平成25年度第14回（通算第16回）事前 質問・回答 一覧

# 堰内の目地のシール部分の施工方法分類

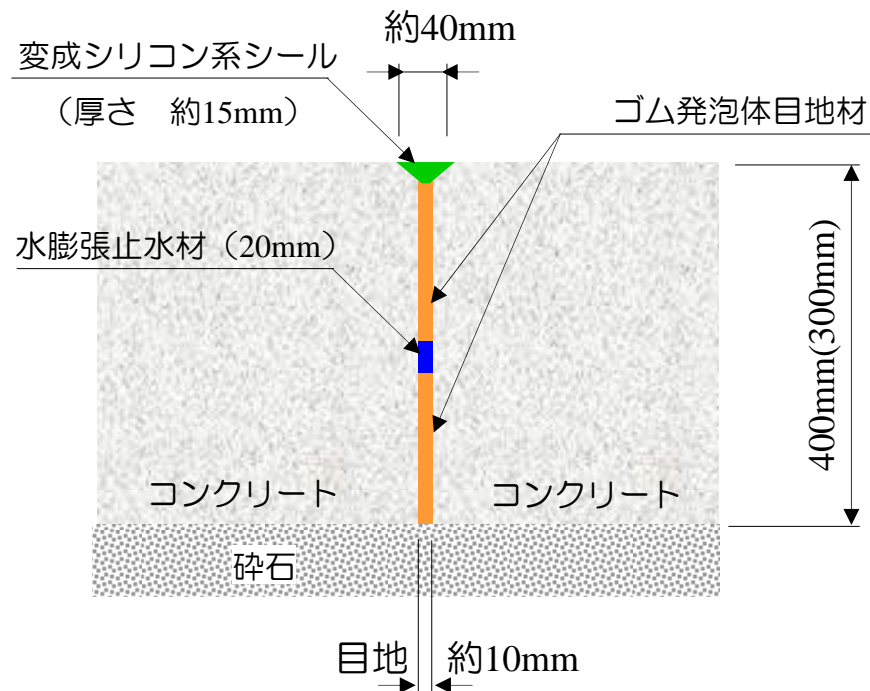
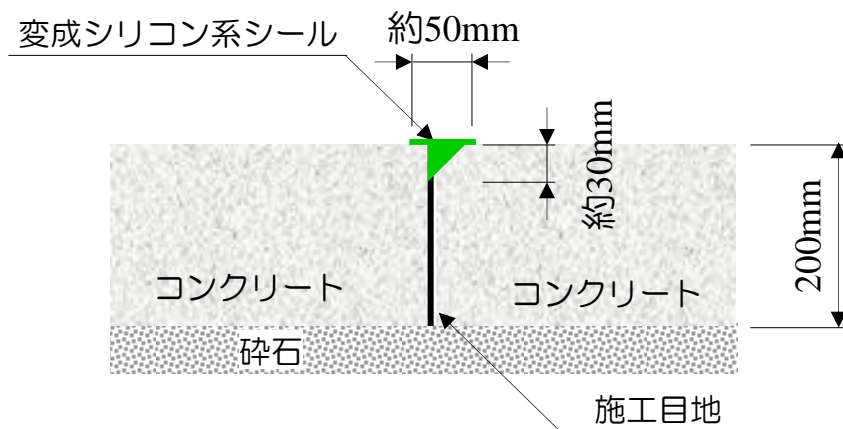
分類	質問内容	回答	参照資料
堰内の目地のシール部分の施工方法	<p>タンク堰内の目地のシール部分の施工方法について、G4エリアなどで、目地からの漏えいの事象が発生しているが、目地部分の幅及び構造及び止水処置の方法はどうなっているか。</p> <p>また、現在建設中・設計中のタンクエリアについて、目地の部分の構造や目地の止水施工の見直し等はしているか。</p> <p>そもそも、コンクリートの性質上、タンクエリアの基礎コンクリートの継目については必ず必要なものか。</p>	<p>□ 目地の構造等については、施工に伴って見直しを行っており、添付資料に整理するとおり。</p> <p>□ タンクエリアの基礎面積が広い場合、コンクリートを一度に打設することは難しい。これまでの施工実績では、タンク3～4基程度の面積を一度に施工しており、基礎には目地がある状況。</p>	<p>【堰内の目地のシール部分の施工方法分類】</p>
フランジタンクの漏洩防止対策	<p>フランジタンクの漏洩防止対策は、相当程度の水密性能向上にはなるとは理解する。しかし、側面、底板内面・外面対策のいずれも、樹脂等のシーリング材充填や被覆による応急的な対策であり、困難な工事環境で施工しなければならないことも考慮すると、恒久的な漏れ対策とは言い難い。</p> <p>従って、施工においては漏れ検出を十分に配慮したものとし、対策後もこれまでと変わらないしっかりした管理・監視の継続が必要と考える。</p> <p>タンクエリア堰内の止水性向上については、資料では漏洩個所に対する応急的な補修状況の説明はあるものの、更なるひび割れ／漏れ防止のための基礎補強や樹脂塗装など、各エリアの地盤やタンク類の設置状況に応じた今後の止水性向上対策が明確には示されていない。</p> <p>資料では、基礎の構造について「震災直後のタンク設置が急務な中、（工事が行われた）」とされているが、結果として基礎にひび割れ等が生じていることから、必ずしも十分な強度や止水性能を有していない部分もあるように思われる。資料には地盤改良や基礎コンクリート仕様は示されているが、元々の地盤状況やタンク等構築物の設計条件を考慮した説明がなければ妥当性は理解出来ない。以上を考慮した各エリアの施工に対する評価と今後の対策について、より具体的な分かり易い説明を求めたい。</p>	<p>○ 震災直後のタンク設置が急務な中、H1、H2、H4エリアにおいては深さ1mにて、H5以降のエリアにおいてはボーリング調査を実施した上で、改良深度を設定し、地盤改良を実施している。</p> <p>○ 地盤でタンクを支える設計としており、地盤改良後には、簡易支持力試験を実施し、改良地盤がタンク設置にあたって十分な支持力があることを確認している。</p> <p>○ G5、J1以外のエリアにおいては、タンク（貯水重量含む）の荷重を均等に支持地盤に伝達するために厚さ20cmのコンクリートを打設している。G5及びJ1については、鉄筋コンクリート構造としている。</p> <p>○ 現在、タンク設置等に伴ってひび割れが発生している状況を踏まえ、適宜ひび割れ補修を実施するとともに、堰の嵩上げ、ウレタン塗装による堰内の被覆を鋭意実施している。</p>
